泊発電所3号炉

防潮堤の構造成立性評価方針について

(指摘事項に対するコメント回答を含む)

令和5年2月2日
北海道電力株式会社

アンカーボルトBの設計方針

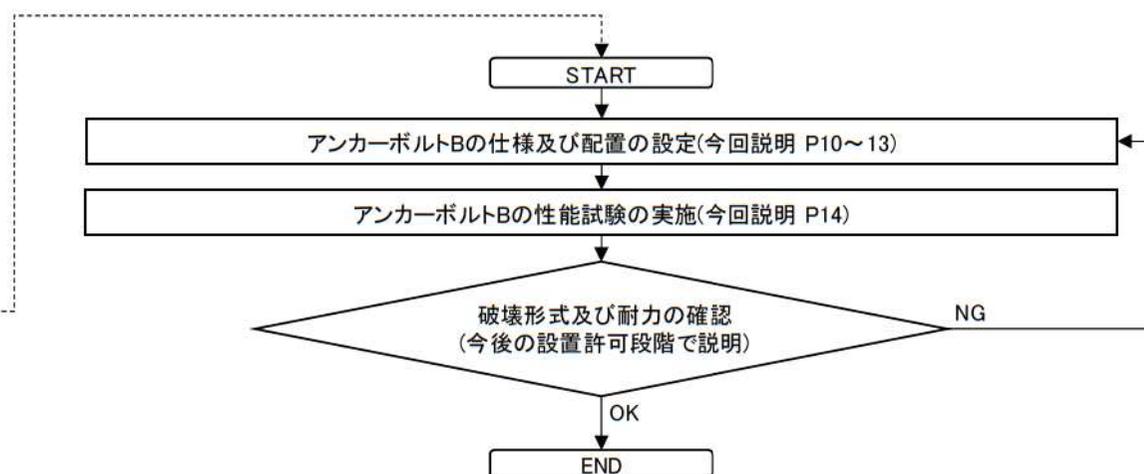
止水目地の構造の一部であるアンカーボルトBの性能試験について、参考とする規格、基準等の適用範囲及びセメント改良土の特性を踏まえ、試験方法の詳細を説明すること。なお、説明に当たっては、以下の事項を含めて説明すること。

- 性能試験における試験体の確認項目(アンカーボルトの埋め込み深さ、配置間隔、埋込み側の端部形状等、性能試験の適用範囲に係るもの)
- 上記項目に対する試験体の条件設定の考え方

【指摘事項 221101-04】

止水目地の構造の一部であるアンカーボルトBの設計について、性能試験の結果を踏まえ、許容限界を含む設計の考え方を説明すること。なお、説明に当たっては、以下の事項を含めて説明すること。

- 性能試験の結果から判定される、アンカーボルトBおよびセメント改良土の破壊モード
- 上記破壊モードを踏まえた、止水目地およびセメント改良土に要求される止水機能

- 指摘事項221101-03について、アンカーボルトBの性能試験の実施により、「各種合成構造設計指針・同解説(社団法人日本建築学会、2010年)」(以下、「各種合成構造設計指針」という。)の適用性を確認し、アンカーボルトBの性能試験における試験体の確認項目及び条件設定の考え方については、各種合成構造設計指針を参考とする。
- 指摘事項221101-04について、アンカーボルトBの許容限界は概ね弾性範囲内で設定し、アンカーボルトBの性能試験の結果を踏まえ、各種合成構造設計指針の適用性を確認する。
- また、アンカーボルトBの性能試験の試験結果を踏まえた許容限界を含む設計の考え方は、今後、設置変更許可段階で説明する。

- アンカーボルトBの設計方針及び性能試験フローは、下図のとおりである。
- アンカーボルトの設計指針は、各種合成構造設計指針、「コンクリートのあと施工アンカー工法の設計・施工指針(公益社団法人土木学会, 2014年)」及び「あと施工アンカー施工指針(一般社団法人日本建築あと施工アンカー協会, 2016年)」がある。
- アンカーボルトBの設計で参考にする指針は、アンカーボルトBは先付け工法を計画していることから、先付け工法の設計に関する記載がある各種合成構造設計指針とする。
- アンカーボルトBの設計においては、各種合成構造設計指針を参考に、アンカーボルトBの降伏が先行することを基本とし、許容限界は概ね弾性範囲内で設定する。
- 各種合成構造設計指針の適用性の確認並びにアンカーボルトBの仕様及び許容限界の設定については、アンカーボルトBの性能試験で確認する破壊形式及び耐力を踏まえて行う。
